臺中市西屯區惠順段9地號店舖及集合住宅

新建工程 環境影響說明書

環境影響差異分析報告

第二次專案小組初審 簡報

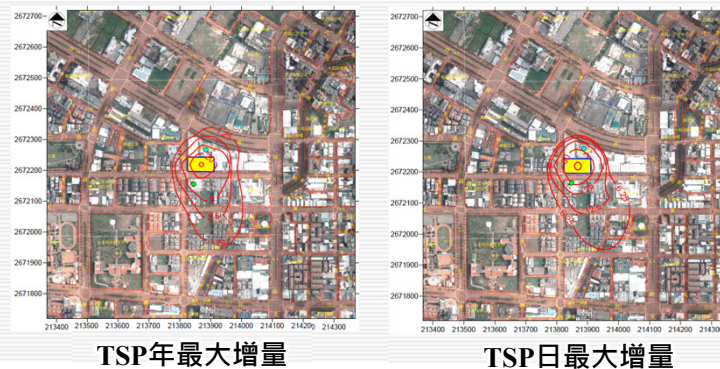
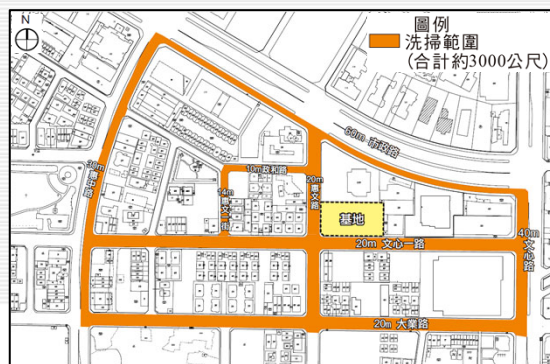
結論1：本次變更增加開挖量及外運土石方量，應強化對空氣品質、鄰近道路（如沉陷、龜裂、掏空等）及交通影響之差異分析內容，敘明土石方、地下結構體挖除物之暫置、清運、施工車輛交通維持及周邊行人動線等規劃。

● 施工期間環境影響說明

- 變更前後推估土石方運棄車次，於單日最大量均為96車/日（含空車），故棄土量增加主要影響運棄天數（一日可出土量約480 m³，約增加53日），施工期間運輸車輛行駛單日空氣品質影響、交通負荷仍維持原推估量。
- 變更後施工工程之逸散揚塵及施工機具廢氣排放對於周邊敏感受體影響，原環說書採用「空氣品質模式評估技術規範」公告之高斯類擴散模式（ISCST3），該模式於112年1月1日起已停止更新，故本次變更一併更新以高斯類擴散模式（AERMOD）重新模擬評估，模擬結果各敏感受體於各污染物增量值與環境背景值累加，仍符合環境空氣品質標準。

- 因應本次變更出土期程加長，故修正擴大街道洗掃範圍。

雨水回收設施處理流程示意圖（變更後）

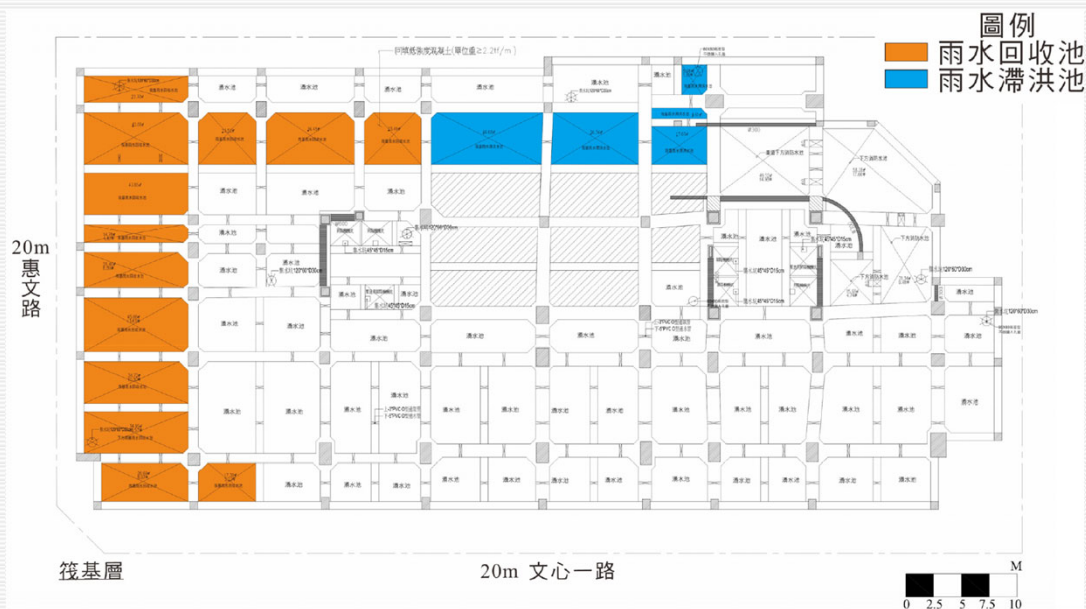
結論2：釐清雨水滯洪設施與雨水貯留空間之功能差異，說明雨水回收利用規劃及預防病媒蚊孳生管理方式。

- 本案雨水貯集滯（蓄）洪設施（設計量 203 m^3 ，無異動）與雨水回收池（原規劃設計量 67 m^3 ，**本次變更提升為 790 m^3** ，增加 723 m^3 ）分別規劃於筏基層不同區域。
- 雨水貯集滯（蓄）洪設施平時淨空，當降雨時透過雨水落水孔收集雨水，以遲滯雨水減緩雨天對下游承受水體之影響。
- 雨水回收池則收集雨水供地面層植栽澆灌使用，雨水經沉砂槽靜置沉澱多餘泥砂後，流入過濾水集中槽，再由過濾設備去除雜質淨化水質後，流入回收水暫存槽，採加氯消毒方式，並於出水口處裝設逆止閥，防止病媒蚊孳生。
- 沉砂槽之污泥平均每3個月定期清理（或視營運期間操作狀況滾動式調整），確保槽體正常運作。

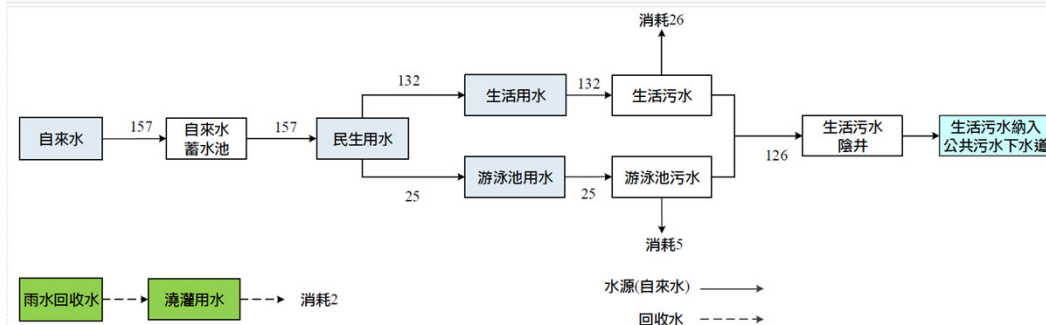
結論3：補充本次新增游泳池之設置量體及用水平衡說明，就游泳池加氯消毒提出室內空氣品質之影響減輕措施。

- 本次變更於地上四層新增游泳池設施（泳池長約25 m，平均寬度約4.4 m，設計量體約132 m³；實際泳池水容量約122 m³），消毒殺菌方式以無藥殺菌（例如銅銀離子、紫外線、臭氧機等），游泳池區域設置可外開之電動窗以保持新鮮空氣流通。
- 本次重新檢討自來水用水量及污水量，變更後設計用水量調整為132 m³/d（增加3 m³/d）、游泳池用水量25 m³/d，污水產生量約126 m³/d（同原環說書取用水量80 %計算，以避免用水量、污水量落差過大）。
- 已取得台灣自來水公司第四區管理處同意配合供水（113 年7 月9 日台水四業字第1130017527 號）及污水已向臺中市政府水利局污水營運科申請公共污水下水道管線系統套繪審查，其結果為本案屬「用戶排水設備（納管用戶）」，已指定文心一路之人孔，污水可排入。

建築物西南側(惠文路/文心一路)透視圖

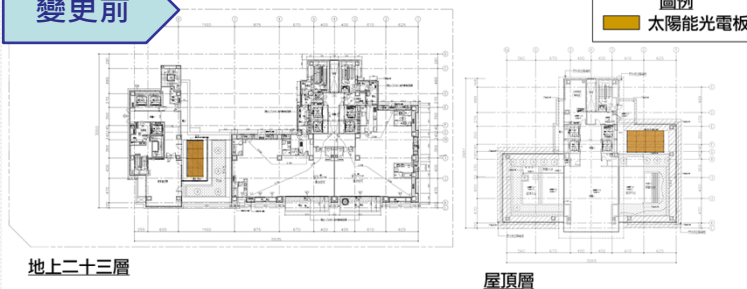
結論5：評估降低玻璃帷幕可見光反射率低於0.1之可行性。

- 本大樓主要規劃為住宅空間，其居室外窗幾乎全為深凹窗搭配陽台設計，惟建築物量體西側非居室空間以類帷幕設計，各樓層均有斷開的造型樑帶向外突出，已降低陽光直射的反射面積。
- 於建築整體外觀設計與綠建築隔熱性能，並衡量玻璃反射率、SC值及U值等考量下，本大樓類帷幕及窗戶比例採加權計算後，玻璃可見光反射率可優於0.16。
- 承諾未來營運期間若有鄰房居民反映有玻璃反射影響情況，將盡力負責解決。

太陽能發電設施示意圖（變更前後）

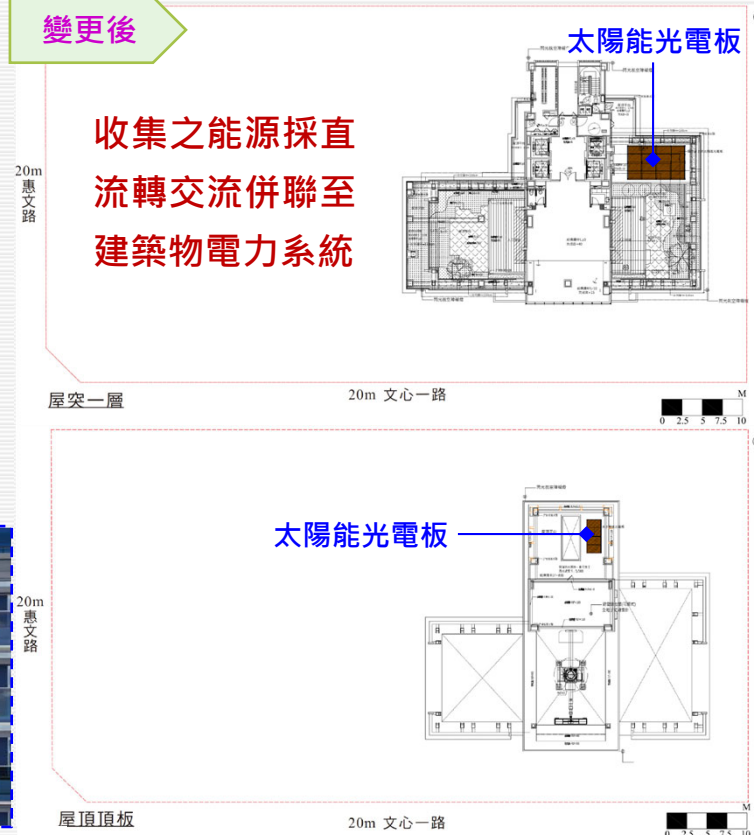
結論4：說明以太陽能板發電量換算綠覆率之合理性，檢討電梯節能估算方式，並評估維持原環評階段規劃太陽能板發電量。

- 考量原低樓層設置太陽能板易受高樓層遮蔽之影響，故取消於地上二十三層太陽能光電板，但保留屋突一層規劃16片太陽能光電板及屋頂頂板新增規劃4片太陽能板，並將每片功率由260 W/片提升至410 W/片。
- 變更後預估裝置發電量約8.2 kW（承諾每片至少410 W， $410 \text{ W/片} \times 20 \text{ 片} = 8.2 \text{ kW}$ ），可得發電量取年限衰弱值80 %計約為6.56 kW，優於原環境影響說明書之可得發電量（5.82 kW）。

街道洗掃範圍示意圖（本次變更）

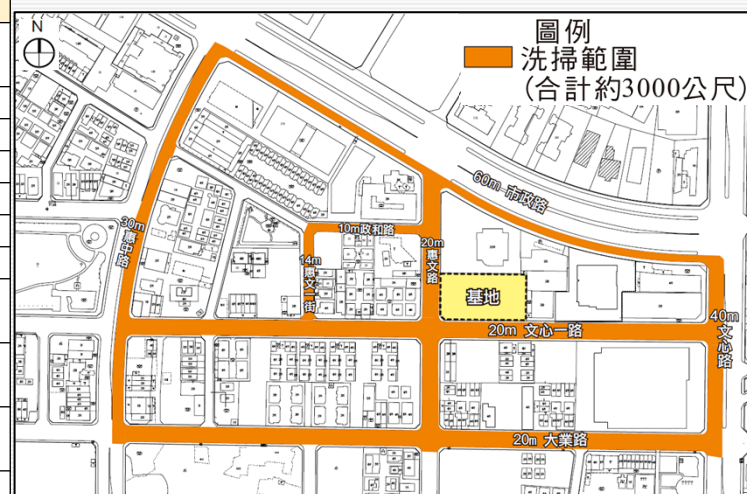
審查意見	原環差內容	回覆說明	頁次
1. 本案地下室開挖土石方增加25300 m ³ ，故空污之時間影響延長應考量防塵設施之加長及周邊清掃區域之擴大。	詳7.1.3節說明。	感謝委員意見，因應地下室開挖作業可能衍生之懸浮微粒等揚塵影響，原環說書已規劃於惠文路及文心一路側設置高1.8 m以上連續式植栽綠圍籬，執行道路洗掃作業，並加強逸散性物料堆、裸露地、車行路徑灑水頻率，每半日至少2次等保護對策，來減輕開挖時揚塵之影響，環境保護對策詳7.1.3空氣品質章節說明。 因應本次變更出土期程加長，故修正擴大街道洗掃範圍圖，修正納入環差報告書說明。	P.7-6 ~P.7-8 —
2. 本案可見光反射率達0.16，故應承諾若玻璃反射影響周遭環境，經民眾反映應負責改善。	—	遵照辦理，本案 未來營運期間若鄰房居民反映有玻璃反射影響情況，將盡力負責解決 ，修正納入環差報告書說明。	—
3. 本案負荷增加，其中綠建築指標中CO ₂ 減量（1.97分）與廢棄物減量（3.41分）應予提高，以爭取黃金級為目標。	—	感謝委員意見，經檢討，本案綠建築標章得分為43.53分（綠建築標章 - 銀級標準），有關二氧化碳減量指標，於檢討形狀係數、耐久化係數等參數，往往到實質證書審查階段，部分認定上之誤差，影響可取得之分數。本案後續會再嚴謹檢討，盡可能提升可取得之分數。	—
